# 安全に関する改善提案

## 改善の概要: 取水設備スクリーン設置方法の改善

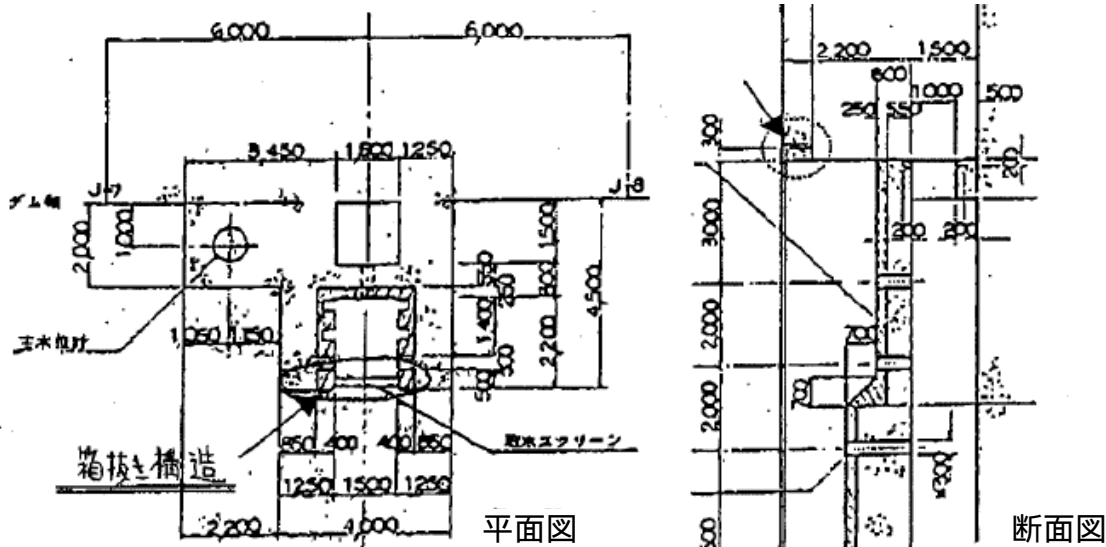
スクリーン設置部分の構造は箱抜き、差筋アンカー、2次コンクリート打設が必要であり、複雑な足場の組立、狭所でのコンクリート打設等が必要となり、多数の危険作業を伴う。そこで箱抜き構造をアンカーパット方式(アンカ金物)に変更申請し、承認された。スクリーンの設置方法は従来から行われている箱抜き方式が踏襲される例が多いが、設計段階からアンカーパット方式採用の検討を行うとよいと考える。

- ・構造が簡素化され、スライド型枠が使用でき、足場の組立が不要となる
- ・スクリーン設置部の2次コンクリートが不要となる
- ・箱抜き型枠の組立・解体、アンカー筋の設置が不要となる
- ・安全性の向上、工期短縮が可能
